INFORMACJE DODATKOWE – UZUPEŁNIAJĄCE OPIS PRZEDMIOTU ZAMÓWIENIA

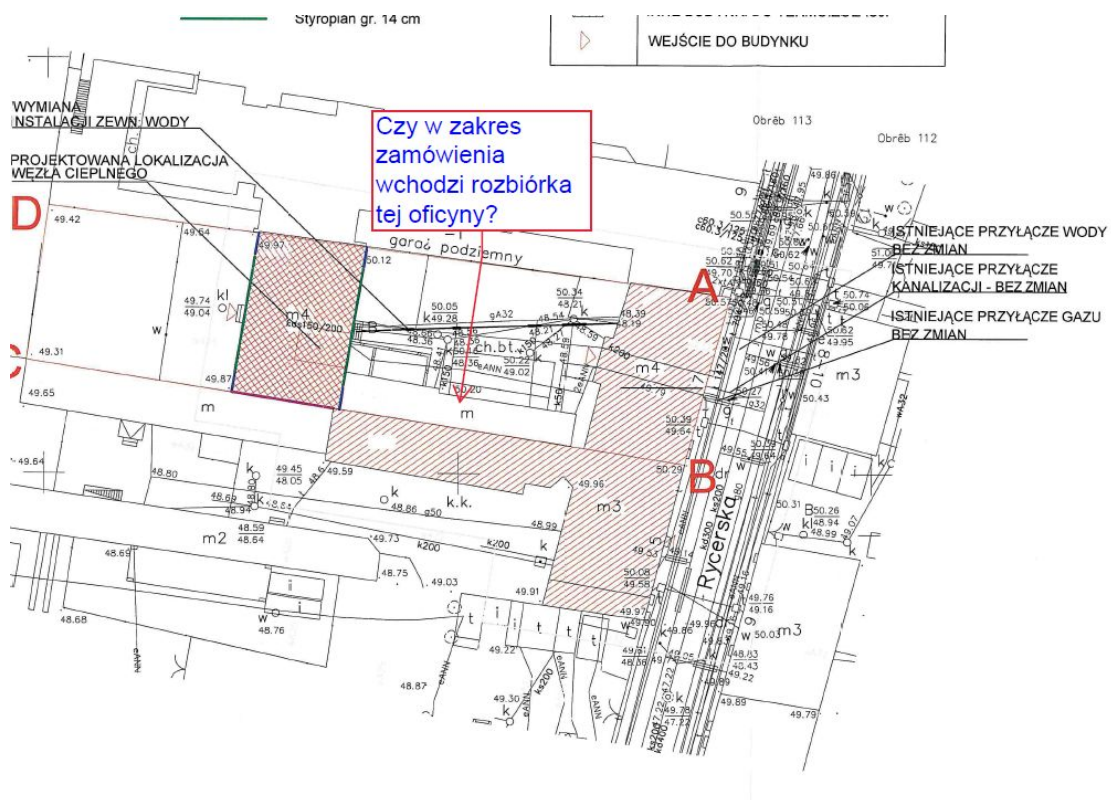
Prosimy o potwierdzenie, że w zakres oferty dla budynku Rycerska 7 nie wchodzi rozbiórka oficyny znajdującej się pomiędzy budynkiem frontowym, a budynkiem oficyny podlegający termomodernizacji. W przeciwnym razie prosimy o udostępnienie projektu rozbiórki oficyny.

Odpowiedź: Rozbiórka oficyny (wskazana czerwoną strzałką przez wykonawcę na rysunku) nie jest objęta przedmiotem zamówienia w postępowaniu nr 65/PM/2024.
